PRÉFET DE LA HAUTE-VIENNE

**OBJET** : Modification du PPRi de la Loue, commune de Saint-Yrieix-la-Perche - Recours gracieux à l'encontre de votre décision n°F-084-19-P-0066

Par décision n°F-084-19-P-0666 du 3 septembre 2019, vous avez estimé que ce projet devait être soumis à une évaluation environnementale. Par la présente, je conteste votre décision et souhaite vous apporter des précisions afin que vous réexaminiez le dossier.

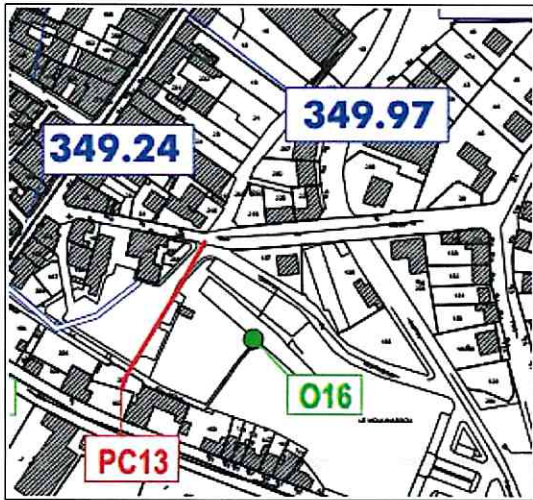
*« la modification a pour objet de reclasser le secteur aménagé en parc de stationnement en zone bleue (développement urbain strictement contrôlé) une partie classée en zone rouge (inconstructible) et de réduire la surface de la zone bleue »*

La modification envisagée consiste uniquement à prendre en considération (dans le zonage du PPRi) **une connaissance améliorée de la zone inondée par le Rouverou** (expertise réalisée en février 2019 par le bureau d'études Artélia). Les données topographiques sur le secteur concerné par la modification sont plus complètes et plus précises que celles réalisées initialement. Le bureau d'études s'est donc attaché à redéfinir dans ce secteur l'aléa inondation pour la crue de référence du PPRi (crue de 1993). Le bureau d'études a démontré qu'à partir de la confluence « Rouverou-Couchou », la cartographie

de l'aléa inondation restait le même (confluence comprise). L'emprise de la zone inondable est moins importante (3700 m<sup>2</sup>) que l'emprise couverte par le PPRI approuvé en 2008.

Le secteur aménagé en parc de stationnement, actuellement en zone bleue du PPRI, n'est plus en zone inondable. Par conséquent, le projet de modification prévoit de ne plus classer en zone réglementée (bleue ou rouge) ce parc de stationnement.

Secteur du parc du Moulinassou, extrait du plan de situation des relevés des ouvrages et profils en travers, mars 2006 :

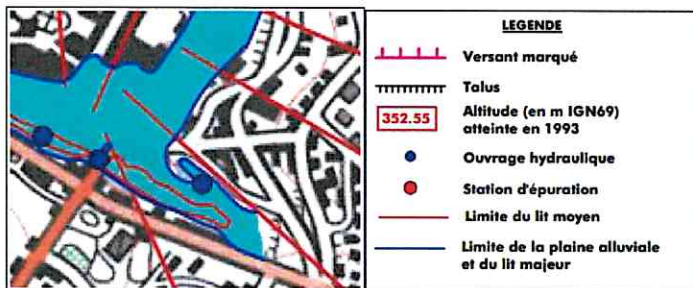
**« la modification de la topographie s'avérant néanmoins être, en partie au moins, le résultat de la construction en 2011 du parc de stationnement qui a conduit au remblaiement d'un plan d'eau et à la construction d'un nouveau muret, dont le dossier ne précise pas la hauteur, »**

Lors de l'élaboration du PPRI en 2008, seules les crues du Couchou et de la Loue ont été étudiées. Le Rouverou avait été pris en compte dans l'étude hydraulique en intégrant son débit d'entrée dans le modèle hydraulique, en l'analysant par une méthode hydrogéomorphologique et en relevant la topographie du seuil en sortie des bassins présents dans le parc urbain du Moulinassou. Aucun relevé topographique n'a été réalisé sur le secteur du Rouverou lors de l'étude initiale de l'aléa inondation en 2006.

- O16 : levée du seuil en sortie des bassins présents dans le parc
- PC13 : profil en travers à la confluence Couchou-Rouverou

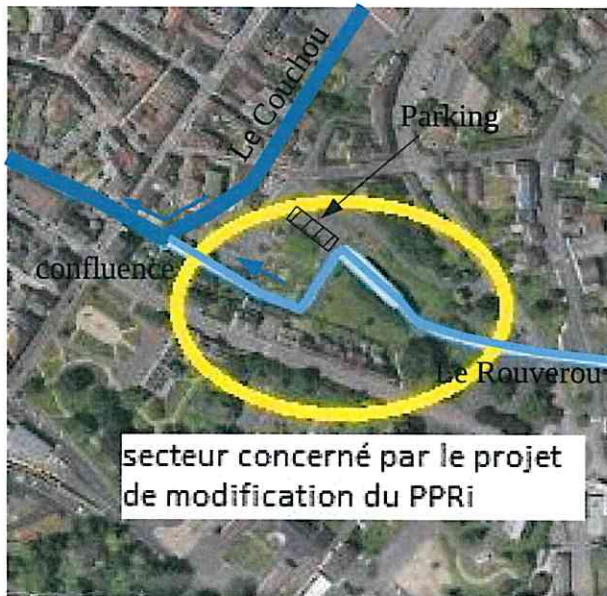
**« Cette construction (NDLR : le parking), présentée dans le dossier comme ayant été réalisée en zone bleue étant au vue du dossier également partiellement située en zone rouge »**

**« les éléments fournis dans le dossier ne permettant pas de vérifier que les prescriptions du PPRi (qui autorise la construction de parcs de stationnement en zone rouge à condition qu'ils soient réalisés au niveau du sol et dans les secteurs où la hauteur de submersion est au maximum de 0,50 m) ont bien été suivies »**

Le parking a été aménagé à l'ouest du parc du Moulinassou à la place d'un plan d'eau alimenté par le Rouverou. Lequel plan d'eau était classé en zone bleue comme le montre l'illustration ci-dessous (photographies Géoportail).

Le parc de stationnement a été aménagé pour partie en zone bleue (et non en zone rouge) du PPRi et hors zone réglementée par le PPRi comme le montre l'illustration ci-dessus. Dans la zone bleue, la réalisation de parcs de stationnement au niveau du sol est admise dans les secteurs où la hauteur de submersion est au maximum de 0,50 m. Les différents bassins situés dans le parc du Moulinassou sont de très faible profondeur (moins de 50 cm). L'aménagement ne contrevenait pas au règlement du PPRi.
